Modulo per la presentazione delle osservazioni per i piani/programmi/progetti sottoposti a procedimenti di valutazione ambientale di competenza statale

ID: 11304 Progetto di un impianto eolico denominato "Serra della Croce", costituito da 8 aerogeneratori di potenza nominale pari a 6 MW, per una potenza complessiva di 48 MW e storage di 50 MW, da realizzarsi nel Comune di Stigliano (MT), con opere di connessione alla RTN ricadenti anche nel Comune di Aliano (MT). Codice pratica MYTERNA n. 202202452

OGGETTO DELLE OSSERVAZIONI

Sovrapposizione tra il layout del progetto di Hergo Renewables spa e il progetto recentemente presentato dalla società Khaky Energy S.r.l.

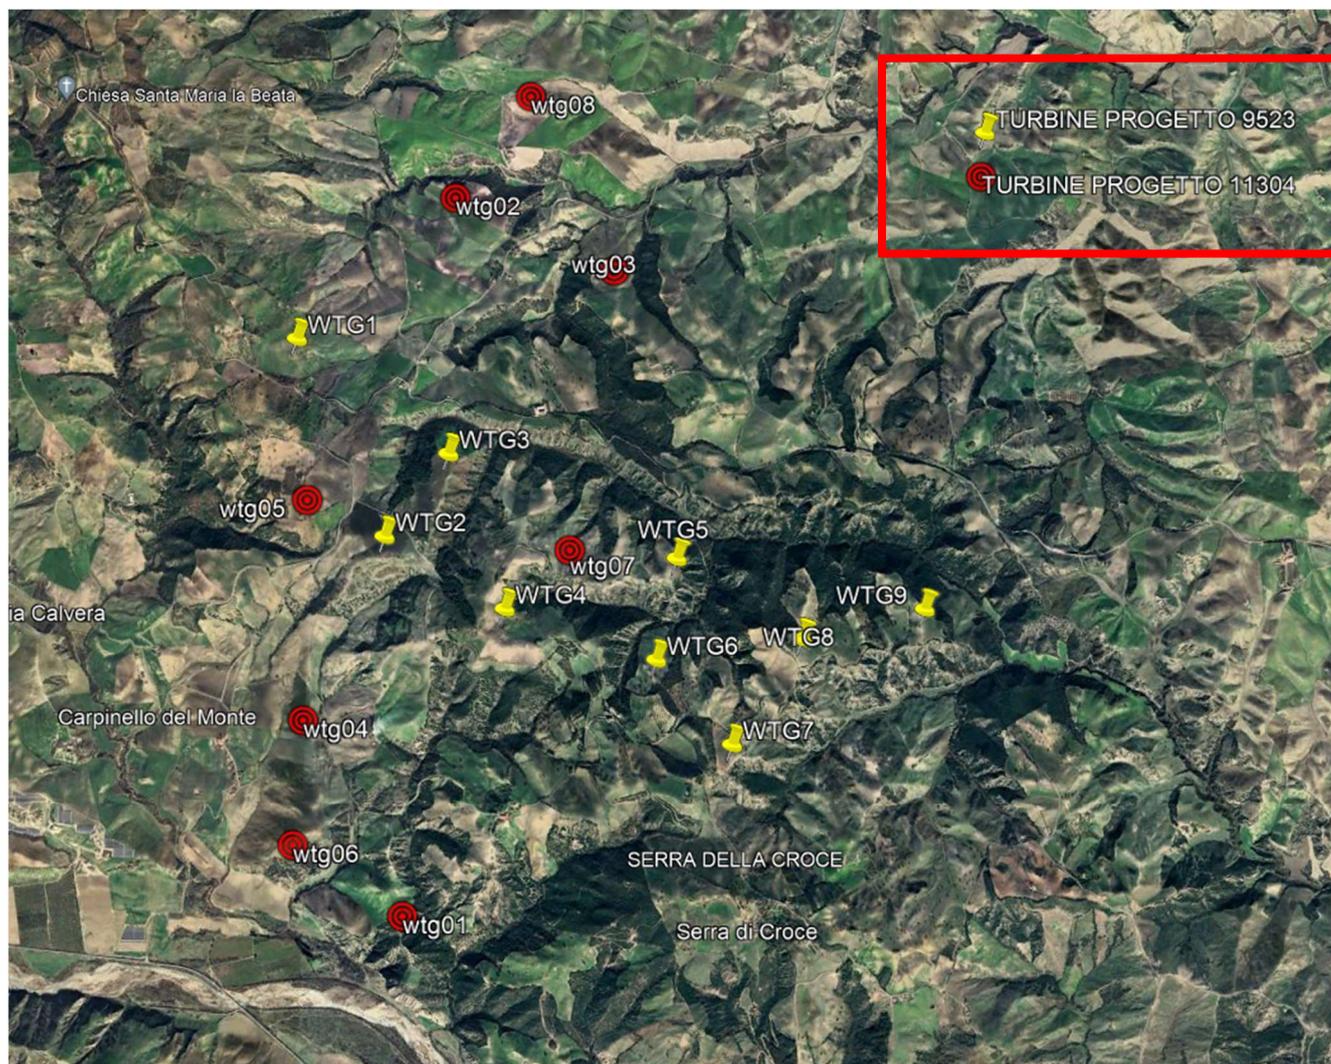
- Hergo Renewables, dopo aver preso visione del Progetto ID11304, ravvisa evidenti e rilevanti interferenze di quest'ultimo con il proprio Progetto ID9523, così come illustrato di seguito e graficamente rappresentato nell'**Allegato 3**;

Dal punto di vista progettuale si osserva che il progetto Khaky ID11304 insiste sulla stessa area ove si trova il Progetto Hergo ID9523 e, in particolare le turbine WTG05 e WTG07 del progetto Khaky presentano distanze critiche dalle turbine del precedente progetto, come mostrato nella tabella sottostante.

WTG IMPIANTO ID11304 (Khaky Energy)	WTG IMPIANTO ID9523 (Hergo Renewables)	Interdistanza	n. diametri di interdistanza effettiva	Interdistanza ottimale sui venti prevalenti pari a 5/7 diametri
Diametro: 170 m Potenza: 6 MW	Diametro: 162 m Potenza: 6 MW			
WTG05	WTG02	660 m	3,9 diametri	5 diametri: 170*5=850 m 7 diametri: 170*7=1.190 m
WTG07	WTG04	770 m	4,5 diametri	
WTG07	WTG05	770 m	4,5 diametri

Tali **distanze** risultano potenzialmente **critiche da un punto di vista paesaggistico ed ambientale**, in accordo con quanto disciplinato dal D.M. 10.09.2010 che, all'Allegato 4, Art. 3, Par. 3.2 recante "misure di mitigazione", lett. n), sancisce che: "*una mitigazione dell'impianto sul paesaggio può essere ottenuta con il criterio di assumere una distanza minima tra le macchine di 5-7 diametri sulla direzione prevalente del vento e di 3-5 diametri sulla direzione perpendicolare a quella prevalente del vento*";

Oltre al potenziale impatto sul paesaggio e sulla componente faunistica, una **distanza troppo esigua** tra gli aerogeneratori **comporta problemi aerodinamici** tra i medesimi, **con conseguenti rischi meccanici legati a possibili rotture** di alcune componenti quali pale e torre. A riprova di tale rischio, si rappresenta che gli stessi produttori di aerogeneratori hanno a riguardo precise specifiche, che possono tradursi in limitazioni all'operatività degli aerogeneratori nei settori di direzione di tale interferenza (Wind Section Management – WSM);

L'effetto scia conseguente alla eccessiva vicinanza degli aerogeneratori del progetto Khaky ID11304 determina anche **turbolenze** che, a loro volta, **producono significative perdite di produzione** negli aerogeneratori che ricevono tali turbolenze. La **perdita stimata è circa il 3% del valore di produzione annua**.

In particolare l'effetto scia è principalmente dovuto alle turbine WTG05 e WTG07 del progetto Khaky ID11304 che, in ragione della direzione prevalente del vento nel sito, porterebbero a perdite nell'ordine del 3,7-5% per le turbine WTG02, WTG03, WTG05 e WTG06 del progetto Hergo ID9523.

Mentre **le turbine del progetto Hergo ID9523 sono ubicate in aree di crinale**, a quote comprese tra 300 e 470 m, con una quota media di 400 m, **le turbine del successivo progetto Khaky ID11304, sono ubicate a quote decisamente inferiori**, tra i 240 e i 450 m, con una quota media di 300 m (che si riduce a circa 260 m escludendo le due turbine evidentemente incompatibili con la precedente iniziativa di Hergo).

di considerare la delocalizzazione degli aerogeneratori WTG05 e WTG07 relativi al Progetto Khaky ID 11304, per le evidenti ed insuperabili interferenze illustrate con il progetto Hergo ID 9523.
